Gecoro-advies ontwerp-RUP 172 Dampoort

Ontwerp-RUP nr. 172 Dampoort

Gecoro-advies – 20/12/2022

Tunnelscenario – Worst case: weg- en spoorverkeer Lden

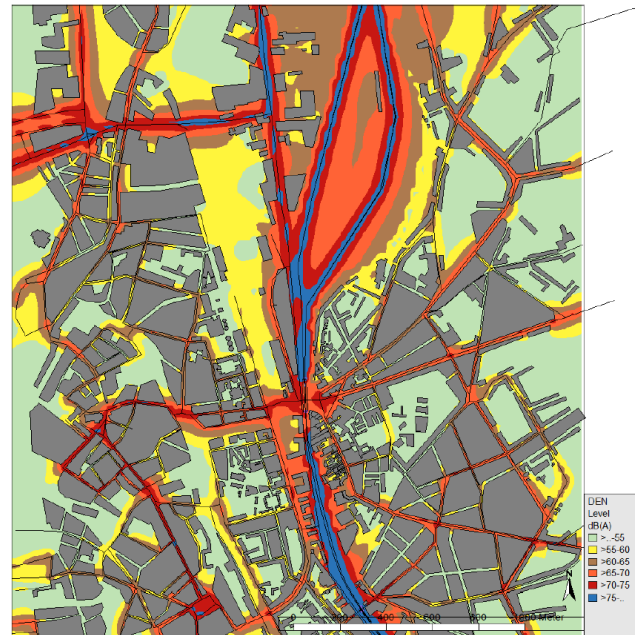
- > De ontwikkelingsscenario's waarnaar wordt verwezen om de geluidsimpact van het spoorverkeer te milderen, ontbreken in het RUP. TN, p. 81 verwijst naar paragraaf 7.2.9, maar deze tekst ontbreekt in de toelichtingsnota.
- > De maatregelen m.b.t. het akoestisch binnenklimaat (extra geluidsisolatie van de schil en oriëntatie van de woonvertrekken weg van de geluidsbron, TN, p. 81) zijn niet van toepassing op bestaande woningen.

De verwijzing naar paragraaf 7.2.9 uit de TN is niet correct. De ontwikkelingsscenario's zijn wel uitgebreid beschreven in het plan MER (zie p. 189 – 191).

Het plan- MER legt inderdaad maatregelen op om het effect van de hoge geluidsdruk in de omgeving van het plangebied

te milderen. Deze reducties zijn evenwel enkel nodig op plaatsen waar effectief de hoogste waarden verwacht worden, en dat is niet het geval voor de grootste delen van de betrokken woonwijk.

Figuur 62: Verschilkaart L_{den} worst case scenario (Inrichtingsalternatief: Verkennend onderzoek XL) tunnel met ref 2020. Links enkel wegverkeer, rechts weg- en spoorverkeer

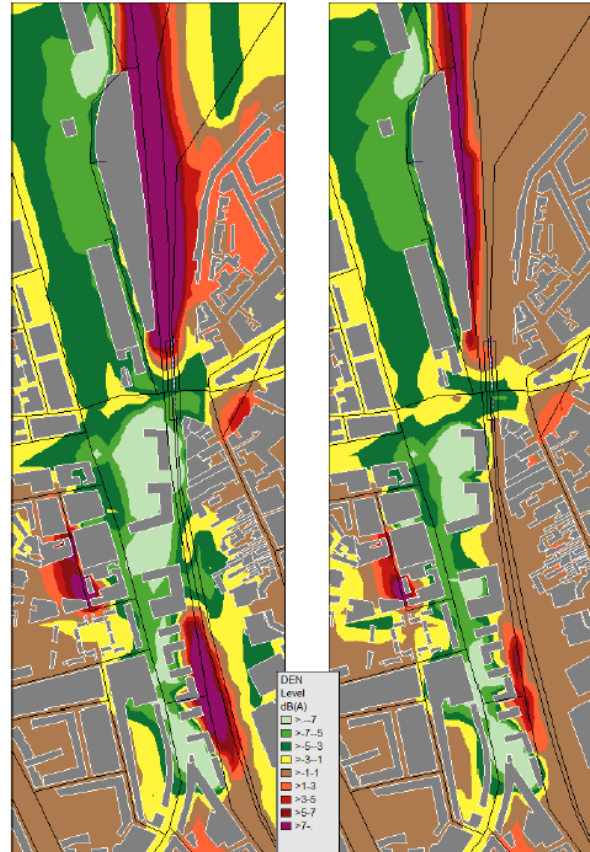
Samenvatting van de bezwaren	Nrs.	Achtergrondinformatie en evaluatie	Advies GECORO
<p>E1 Nadelige impact van noordelijke tunnelmond voor wijk aan de overzijde van de sporen is onvoldoende onderzocht. Bezwaarschrijvers pleiten voor bijkomende maatregelen en het verplaatsen van de tunnelmond in noordelijke richting.</p> <p>Volgens het RUP en het plan-MER brengt de locatie van de noordelijke tunnelmond heel wat nadelige gezondheidseffecten met zich mee. Deze effecten zijn volgens de bezwaarschrijvers bij uitbreiding van toepassing op de wijk ten oosten van de sporen, gezien de woningen zich al op 65 m van de tunnelmond bevinden én gevat worden door de dominante windrichting .</p> <p>> Hogere en meer continue geluidsbelasting : Door de stadsring op te schuiven, verminderen de bestaande buffers tussen stadsring en de betrokken wijk significant. Enkel de spoorwegberm vervult nu nog een zekere bufferfunctie. De sporadische en discontinue geluidsbelasting van de bestaande spoorweg</p>	3	<p><u>Algemeen :</u></p> <p>De effecten op lucht en geluid zijn uitvoerig beschreven in de plan MER die goedgekeurd werd door de bevoegde instantie van de Vlaamse overheid.</p> <p>De wijk waarvan sprake valt wel degelijk binnen de onderzoekscope van het MER (zie aanduiding van de invloedzone op kaart 3 in bijlage 2 van het MER).</p> <p>Het MER beoordeelt de milieueffecten van zowel het tunnel- als het gelijkvloers scenario. In beide scenario's doen zich negatieve milieueffecten voor, zij het dat bij een tunnel deze effecten zich enkel voordoen ter hoogte van de tunnelmonden en de street canyons. Globaal gezien is een tunnel veel beter voor het milieu dan een gelijkvloerse stadsring, vandaar ook de keuze voor deze infrastructuuringreep.</p> <p>Het plan-MER erkent dat er zich negatieve milieueffecten voordoen ter hoogte van de tunnelmonden en in de street canyons maar voorziet hiervoor de nodige milderende maatregelen. Het plan-MER verwijst hierbij naar het algemene beleid van de Stad Gent, zoals het stimuleren van het openbaar vervoer door de uitbouw van een volwaardige en performante openbaar vervoersknoep rond het station, de</p>	<p>De verwijzing naar paragraaf 7.2.9 uit de plan MER correct opnemen op p. 81 in de toelichtingsnota.</p> <p>Het plan-MER geeft aan dat in de referentiesituatie ook al milderende maatregelen nodig zijn. Het algemene beleid inzake milieu door Stad Gent is derhalve voort te zetten alsook flankerend beleid specifiek voor dit RUP op te starten, zoals :</p> <ul style="list-style-type: none"> - uitbreiding lage emissiezone; - circulatiemaatregelen in ruime omgeving; - wijkmobiliteitsplan Sint-Amandsberg; - ...

- > De regel dat woningen zich op minstens 90 m van de tunnelmond moeten bevinden en over minstens één verkeersluwe gevel moeten beschikken (TN, p. 81), zijn evenmin van toepassing op de bestaande woningen.
- > De aangehaalde circulatie- en parkeermaatregelen (TN, p. 84) beperken de transportmogelijkheden van de betrokken bewoners. Bezwaarschrijvers wijzen erop dat zij wél de lasten dragen maar niet kunnen genieten van de baten.
- > Het vergelijken van geluidsniveaus middels verschilkaarten waarbij weg- en spoorverkeer worden gecombineerd, geven een vertekend beeld, gezien geluid door spoorverkeer telkens van voorbijgaande aard is in tegenstelling tot een meer continue hinderbeleving door geluidsbelasting van wegverkeer. Bezwaarschrijvers pleiten voor een vergelijking van de geluidsniveaus met enkel wegverkeer.

Uit onderstaande figuur 62 uit het plan-MER kan men afleiden dat de geluidsdruk in de betrokken wijk toch vooral gedomineerd blijft door het reeds bestaande

spoorverkeer, in die mate zelfs dat wanneer het spoorverkeer mee in rekening wordt gebracht (samen met het wegverkeer) er geen verschil is in geluidsdruk in de betreffende wijk tussen de referentiesituatie en de geplande (worst case) situatie.

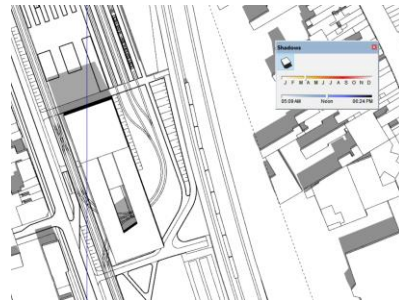
inplanting van de gebouwen aan de toelichtingsnota een verwijzing toegevoegd wordt naar open te houden zichtlijnen en indien mogelijk op een kaart aan te duiden.

Aan de Zwaaiikom is een gebouw mogelijk (zgn. pleingebouw) dat qua volumetrie interageert met het bestaande kantoorgebouw op de hoek van de Koopvaardijlaan (Kwantum). De nieuwbouw begeleidt de zichtas vanaf het nieuwe station richting binnenstad (oost-west) en veruitwendigd de overgang tussen de omgeving van de Oude Dokken en nieuw stedelijke ontwikkeling rond Dampoort (noord-zuid).

Het bruggebouw begrenst het transferium aan de zuidzijde maar houdt tegelijk voldoende afstand van het pleingebouw, zodat de transparantie in oost-west richting gevrijwaard blijft.

Simulatie schaduw 21 maart, 12u.

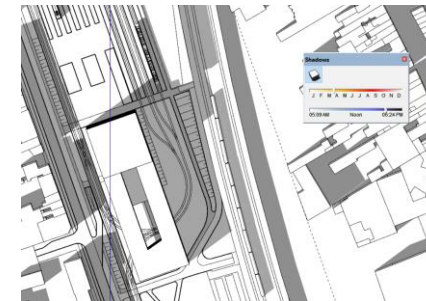
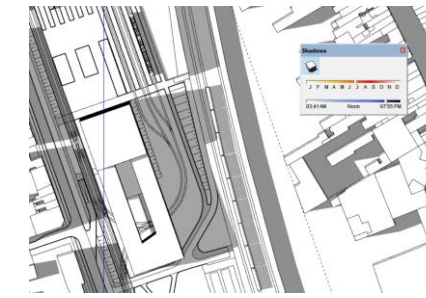
Wat de specifieke hinderaspecten betreft het volgende. De plaats waar bebouwing tot 7 bouwlagen mogelijk is, is indicatief aangeduid op het grafisch plan. Deze indicatieve aanduiding bevindt zich op 113 m van het woongebouw waar bezwaarschrijvers uit bezwaar nr. 11 naar verwijzen. De aanduiding is indicatief, wat wil zeggen dat de finale

bouwwand nog tot 30 m kan opschuiven. In dat scenario blijft nog minstens 83 m gevrijwaard of ruim tweemaal de maximale hoogte van het gebouw (25 m). De schaduwkegel komt vooral te liggen op de naastgelegen infrastructuurbundel. De toelating tot 7 bouwlagen brengt dus de bezonning van de omgevende woningen niet in het gedrang.

Simulatie schaduw 21 maart, 12u.

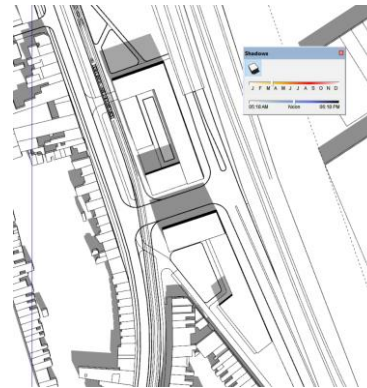
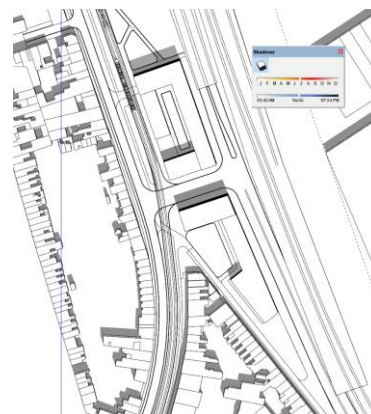
F3	<p>Z4. Max. 5 ipv 6 bouwlagen</p> <ul style="list-style-type: none"> > Bezwaarschrijvers vragen om de bouwhoogte in Z4 te beperken tot 5 bouwlagen, zoals ook in het plan MER naar voren komt. > Bezwaarschrijvers wijzen bovendien op de impact van de bouwhoogte op de woningen langs de Kasteellaan en vragen om de exceptie tot 6 bouwlagen enkel toe te staan aan de zijde van de stadsring en het park (en dus niet langs de nieuwe weg tussen Kasteellaan en stadsring). <ul style="list-style-type: none"> — De maatvoering van de nieuwe gebouwen contrasteert met de straatwand aan de overzijde van de Kasteellaan. De nieuwbouw 	6, 12	<p>De programma-alternatieven uit het MER voorzien wel degelijk in de mogelijkheid om een 6^e dakverdieping te realiseren in het zuidelijk deel. Het RUP vertaalt deze mogelijkheid naar een voorschrift dat voorziet in een standaard bouwhoogte van 5 bouwlagen met een accent tot 6 bouwlagen op een aantal, weloverwogen plaatsen. Deze accenten brengen géén verhoging van de BVO met zich mee.</p> <p>De impact van de voorgestelde volumes op de woningen van de Kasteellaan blijft beperkt om volgende redenen :</p> <ul style="list-style-type: none"> — Het ontwerp RUP stelt dat gebouwen nooit hoger mogen zijn dan hun afstand tot de gebouwen aan de overzijde van de Kasteellaan. Dit voorschrift is in feite overbodig, gezien de uiterste bouwlijn van de betrokken zone zich volgens het grafisch plan op minstens 30 m van de betrokken 	<p>Geen aanpassingen nodig.</p>

- De overwegende bouwhoogte is 5 bouwlagen of 18 m, wat refereert aan de nokhoogte van de woningen aan de overzijde van de Kasteellaan. De exceptie van 6 bouwlagen of 22,50 m hoog is enkel mogelijk op de kopse gevels langs het park of aan de nieuwe weg tussen Kasteellaan en stadsring.

De tussenafstand van 30 m is ruim voldoende om de impact van de nieuwbouw op de bebouwing aan de overzijde van de Kasteellaan te beperken. De nieuwe gebouwen staan oost georiënteerd. De combinatie van de oriëntatie met de gehanteerde afstand maakt dat er géén kritische lichtderving, noch privacyhinder zal optreden.
